## 改善箇所説明図

### 《基準不適合箇所》

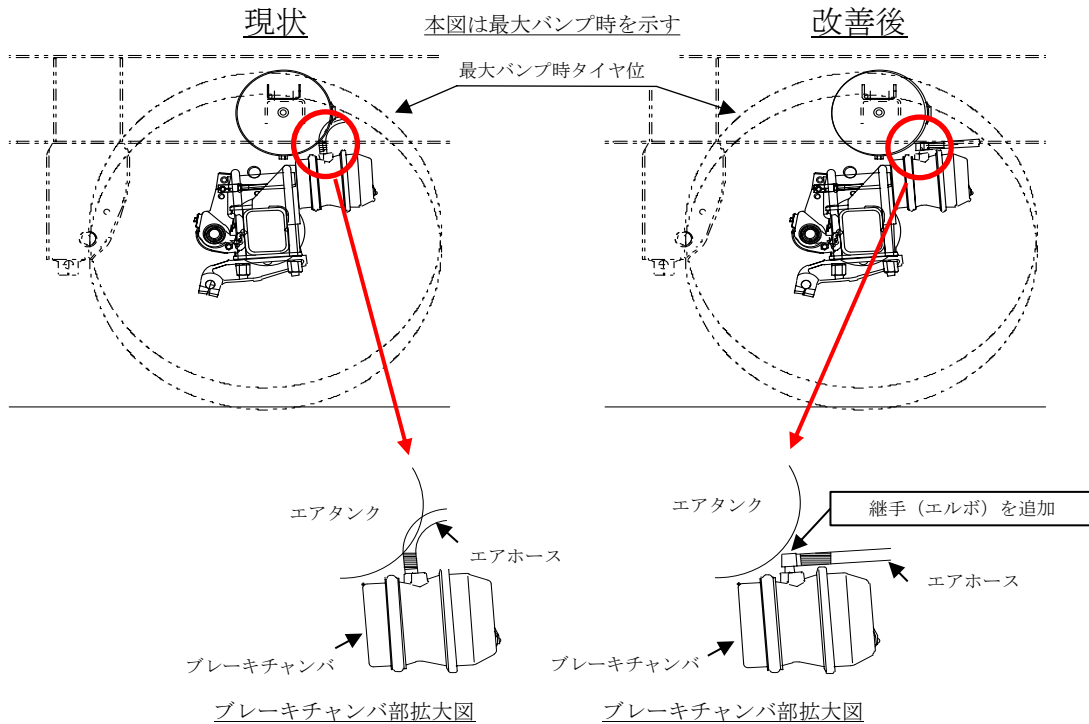
トレーラの第一軸の制動装置において、ブレーキチャンバに接続されているエアホースの接続部金具とエアタンクのクリアランスが不適切なため、車輪が段差に乗り上げた際に接触するものがある。そのため、そのまま使用を続けると、当該金具またはブレーキチャンバのねじ込み部が破損しエアが漏れ、制動力が低下する、または駐車制動装置が作動し、走行に支障をきたすおそれがある。

全車両、ブレーキチャンバへのエアホース接続部に継手を追加し、クリアランスを確保する。また、エアタンク、ブレーキチャンバ及びエアホースを点検し、損傷しているものは新品に交換する。
